Nr. inreg.: 12698 / 29.03.2019

Referință: Procedura simplificată organizată de CONPET SA în vederea atribuirii contractului de execuție lucrări de "Furnizarea, instalarea și punerea în funcțiune a unui sistem tehnic de securitate în Rampa Ciresu"

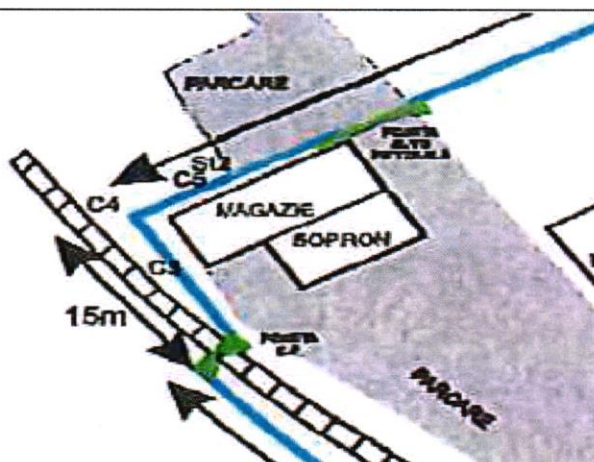
Intrebare 2: Referitor la Subsistemul de Detectie Perimetrală, va rugăm să puneți la dispoziție soluția tehnică prevăzută de proiectant privind instalarea firului senzitiv pe poarta CF, pe poarta de acces auto și pe portile din câmp.

Răspuns 2: Sistemul de detecție perimetral va fi configurat cu zone separate pe fiecare poartă de acces, iar cablul senzorial va fi amplasat pe tot perimetrul gardului exterior, inclusiv în zona porților de acces. În cazul porților batante, firul senzitiv se va instala conform schitei de mai jos:

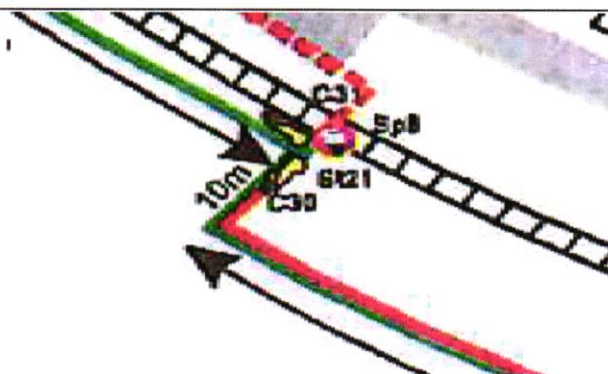
Întrebare 3 : Referitor la Subsistemul de Supraveghere Video, vă rugăm să puneți la dispoziție soluția tehnică prevăzută de proiectant privind trecerea la calea ferată interioară în dreptul stălpului ST21, pe care se vor monta camerele C30, C31 și SP8. În documentația pusă la dispoziție nu se regăsesc categorii de lucrări privind trecerea cablurilor în zona caii ferate.

Raspuns 3: Exista mai multe metode tehnice disponibile pentru realizarea subtraversarilor care nu implica lucrari de refacere a infrastructurii – acolo unde este cazul, ofertantii avand libertatea de a alege intre acestea in functie de mijloacele tehnice de care dispun. Precizam ca vizitarea amplasamentelor este obligatorie, tocmai pentru ca ofertantii sa dispuna de toate informatiile din teren (si nu doar din plansele desenate) pentru a putea intocmi o oferta in concordanta cu situatia existent. Se poate folosi si o alta varianta de cablare, ce nu implica trecerea cablurilor in zona caii ferate – varianta prezentata in schita atasata.
